東海第二発電所

ブローアウトパネル及び関連設備の
工事計画認可申請に係る論点整理について
(コメント回答)

平成30年6月13日
日本原子力発電株式会社

【論点17】ブローアウトパネル及び関連設備の必要機能と確認方法(1/7)

第1図 試験装置図

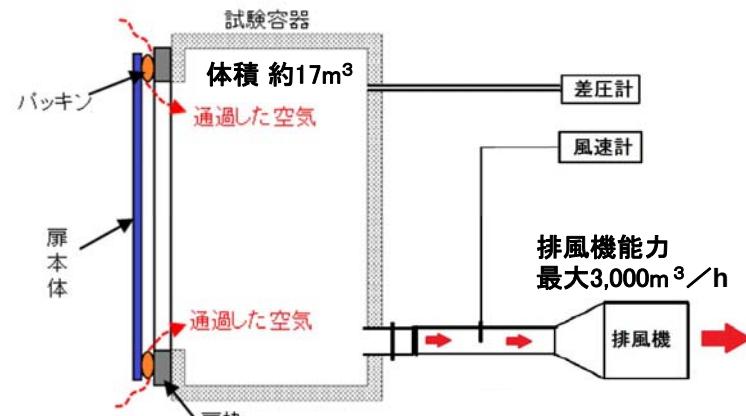
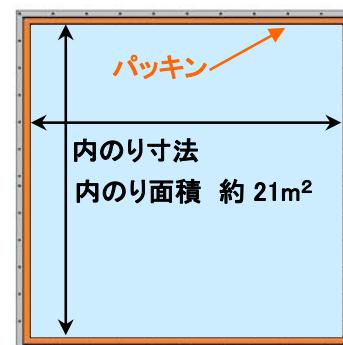
⑦ ブローアウトパネル閉止装置の気密性能試験における流量の算出方法について要領書に説明を追加すること。

- ・試験要領書の「3. 2 加振条件」及び「4. 3 (4)地震波加振試験」に下記を追記
- ・気密性能試験は、ASTM E283-4に準じた試験装置を用いる。排風機により試験容器内の空気を排出し、試験容器内外に圧力差を生じさせ、試験体のパッキンを通過した空気量を測定する。

$$q = Q' / A$$

$$Q' = Q \cdot \frac{P}{1,013} \cdot \frac{273 + 20}{273 + T}$$

- ・風速計により測定した風速 V (m/s), 風量測定管の断面積 S (m^2) から、通過した空気量 Q (m^3/h) は、 $Q = V \times S \times 3,600$ (m^3/h)。なお、風量測定管は、直径 $\phi 50\text{mm}$ (通過した空気量が多い場合は $\phi 130\text{mm}$) を使用する。

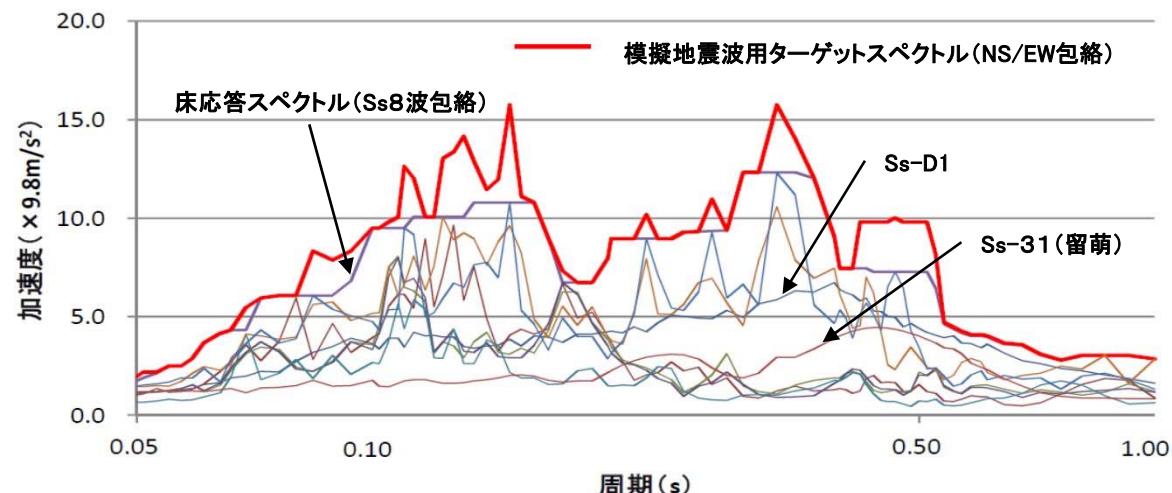
⑨模擬地震波の床応答スペクトルについて、方向に依存しない応答スペクトルのNS／EW方向への分け方を説明すること。

- ・東海第二発電所の基準地震動Ss波のうち、水平方向に依存しない地震動は①応答スペクトルに基づく地震動(Ss-D1)と、②2004年北海道留萌支庁南部地震を考慮した地震動(Ss-31)の2つであり、これらはNS, EWの両方向ともに開放基盤面では同じ応答スペクトルを入力としている。

固有振動数算出に用いる記号と計算値

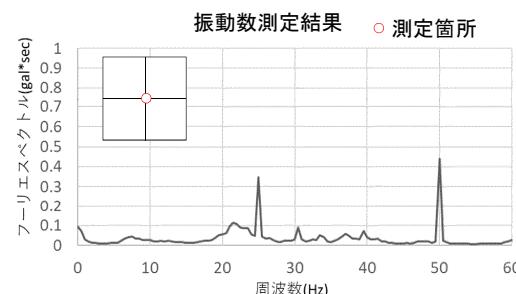
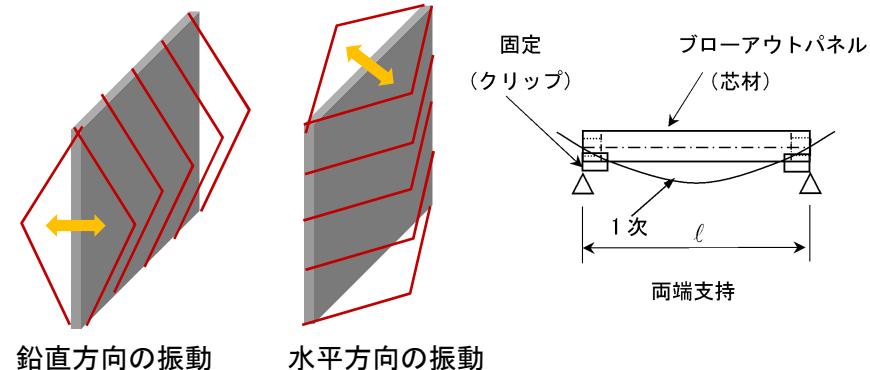
⑯ブローアウトパネルの耐震評価に当たって、ブローアウトパネルの設置・取付状況を踏まえた固有値の考え方を整理し提示すること。

◆ブローアウトパネルの固有振動数を以下の2つの方法により求め、小さい方をブローアウトパネルの固有値とする。

① ブローアウトパネルの固有振動数を、両端支持(ピン支持)のはりモデルより算出

・評価結果：固有振動数は約26Hz

パネル本体は、板材及び芯材の組合せにより剛な断面を有しているとともに、クリップによりパネルを枠に支持させる構造であることから、両端支持はりに単純化したモデルとし、はり長さはパネル幅とする。固有振動数算出に用いるデータを右表に示す。

パネル内の芯材の配置の違いにより、固有振動数に相違があるため、剛性の厳しい鉛直方向の値を記載。
(水平方向の固有振動数は、約28Hz)

② 実機大モデルの固有振動数をタッピングにて測定し

・測定結果：1次固有振動数は約25Hz
